地元との協議によるトンネル坑口部の構造見直し

新東名高速道路 千福第二トンネルの計画位置

経営努力要件適合性について

新東名高速道路 千福第二トンネル東坑口の構造
東坑口部における環境上の留意点

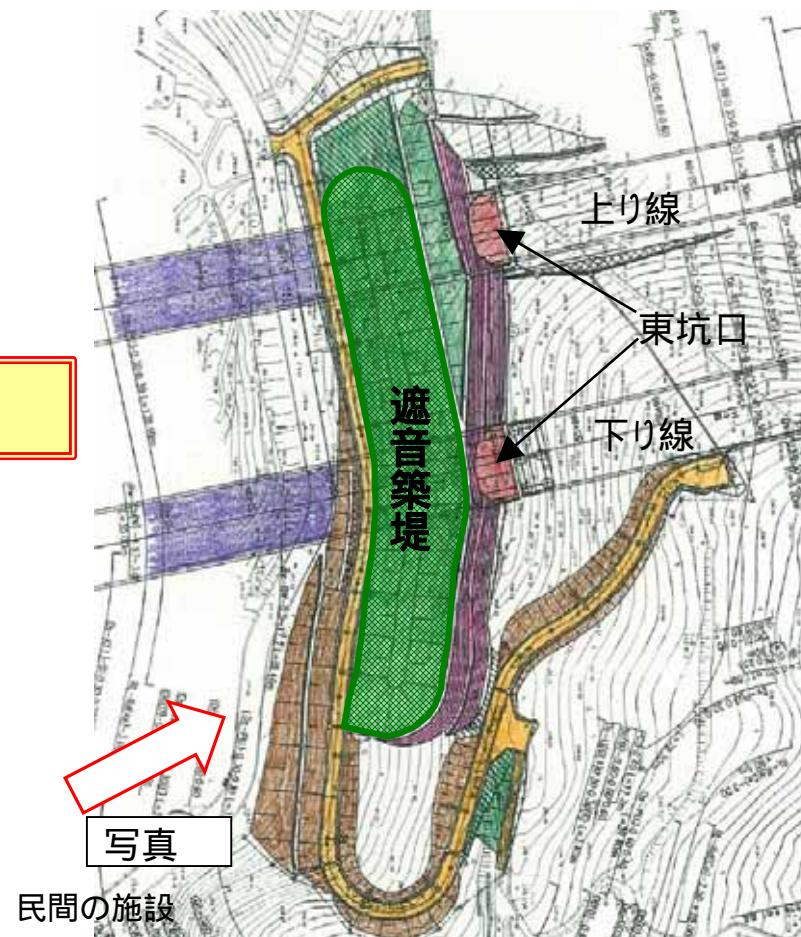
- ・眺望を阻害しないこと
- ・騒音を排除すること
- ・遮音築堤・遮音壁は施設から極力離れた位置とすること

当初計画：施設から離れた位置に遮音築堤を設置

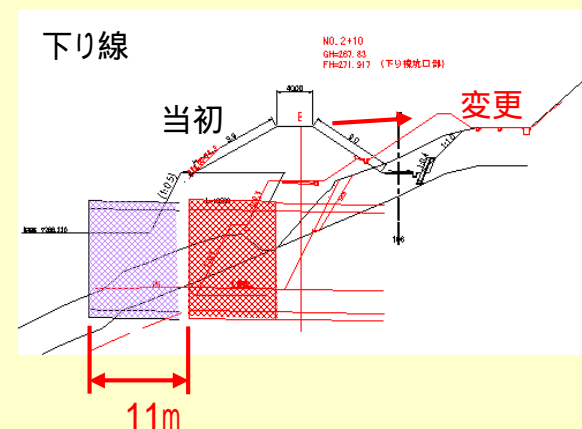
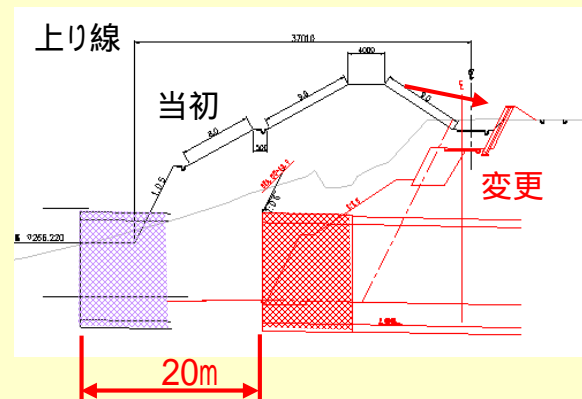
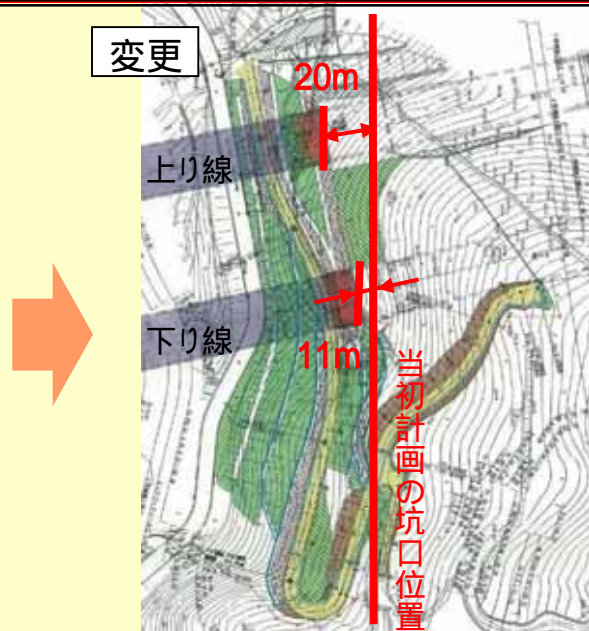
当該箇所における遮音築堤の位置を見直し

当初

変更

遮音築堤の位置を変更しても富士山方向の眺望に影響がないことを確認

騒音予測を実施し、遮音築堤の位置を変更しても騒音予測値について当初計画と同等のレベルが確保できることを確認
